改善箇所説明図

基準不適合発生箇所

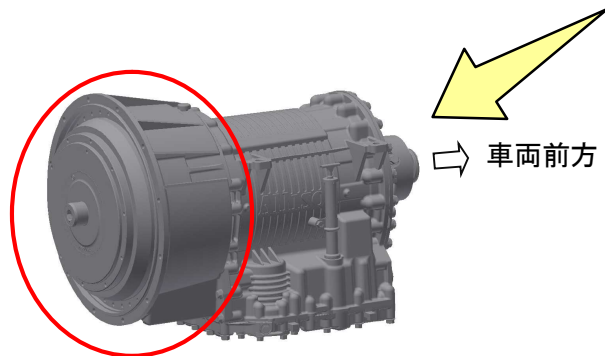
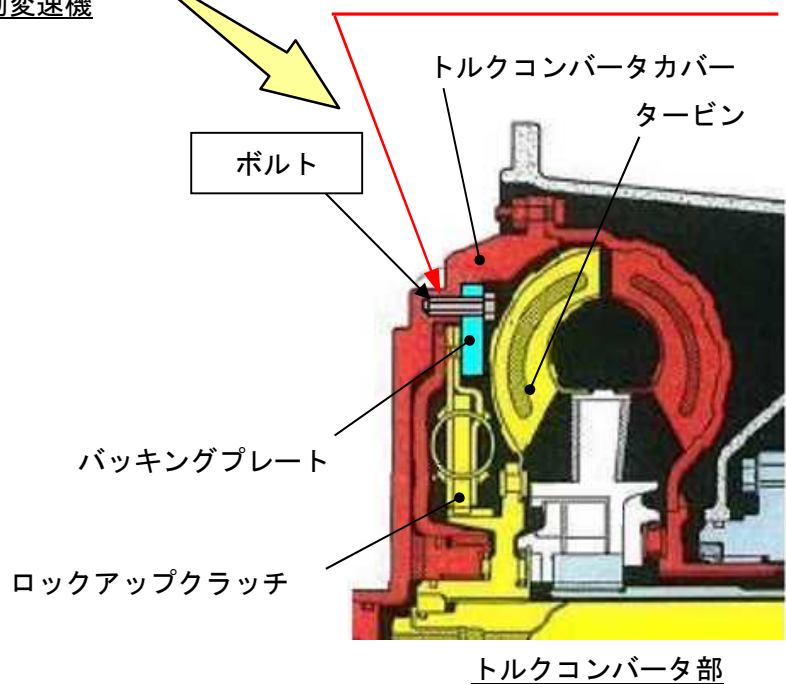
自動変速機を搭載した大型路線バスにおいて、トルクコンバータ部バックリングプレートのトルクコンバータカバーへの取付けボルト締付け方法およびトルクコンバータカバーのねじ部加工が不適切なため、当該ボルトの軸力が不足しているものがある。そのため、そのままの状態で使用を続けるとボルトが折損し、折損したボルトがトルクコンバータカバーとタービンとの間に挟まり、最悪の場合、トルクコンバータがロックアップした状態となり、エンストして走行できなくなるおそれがある。

全車両、バックリングプレート取付けボルトを新品に交換し、規定トルクで締め直す。

注：□ は交換部品を示す。
